OPĆINA VIŠKOVO

## IZVJEŠĆE O JAVNOJ RASPRAVI

# O PRIJEDLOGU IZMJENA I DOPUNA DETALJNOG PLANA UREĐENJA DRUŠTVENOG CENTRA VIŠKOVO I PARKA MILIHOVO

# PROJEKTNA IDEJA TRASE ŽIČARE Milihovo-Viškovski Breg

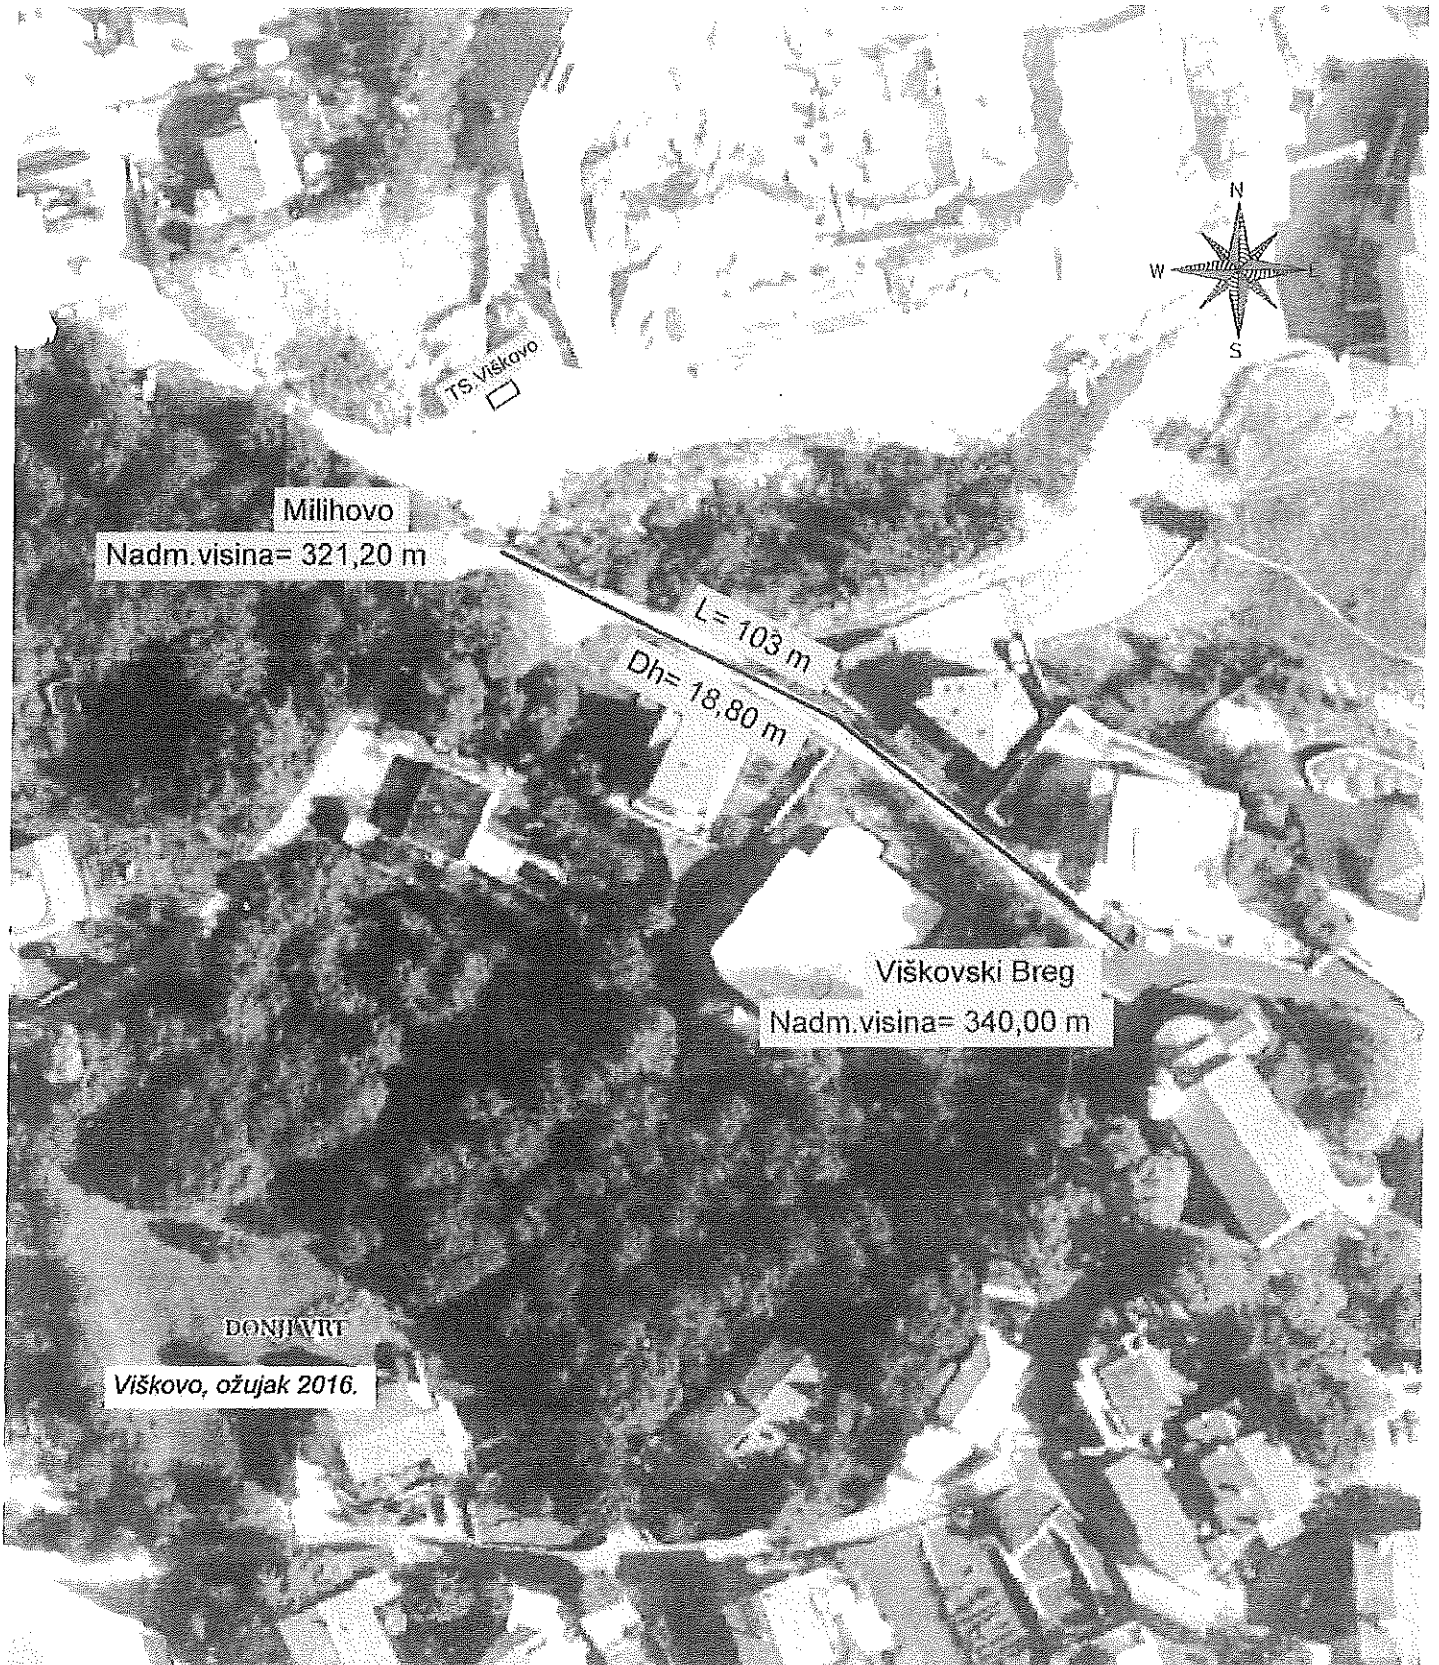
Nastavno na moj podnesak od 12.2.2016. ovim i u J.R. podnosim prijedlog izmjene i dopune spomenutog DPU-a izgradnjom JAVNE USPINJAČE od Parka Milihovo do Crkve sv.Matej u kojem bi planirano javno stubište bila prometna rezerva za pješake, prema projektnoj ideji u prilogu.

Na temelju geodetskih podloga (u prilogu) može se zaključiti da bi trasa USPINJAČE mogla krenuti sa kote 321 m N/M iz Parka Milihovo i po trasi KOMUNALNOG PUTA, uz uspon 20 m, završiti na koti 341 m N/M, na Vidikovcu Crkve sv.Matej. Najznačajnijem spomeniku kulturno povijesne baštine Viškova s pogledom prema Kvarneru, Učki i dalje prema Snježniku u Sloveniji i „Grobničkim Alpama“. Ta bi uspinjača mogla postati rijetka turistička atrakcija Viškova.

- Tip uspinjače: jednotračna sa jednom sajlom i jednom gondolom s 4 kotača
- Dužina pruge 100 do 115m
- Visinska razlika donje i gornje kote 20m
- Kapacitet vožnje 6 odraslih osoba u gondoli, na 4 bočna sjedala i 2 sjedala otraga
- Širina kolosijeka pruge 1 do 1,2m
- Brzina vožnje 1 do 1,2m/sek.
- Trajanje vožnje 1 do 1,5min
- Pogon elektromotorni sa trofaznim asinhronim motor generatorom u spoju na distributivnu mrežu HEP-a

ODGOVOR: Primjedba nije predmet ove prostorno-planske dokumentacije.
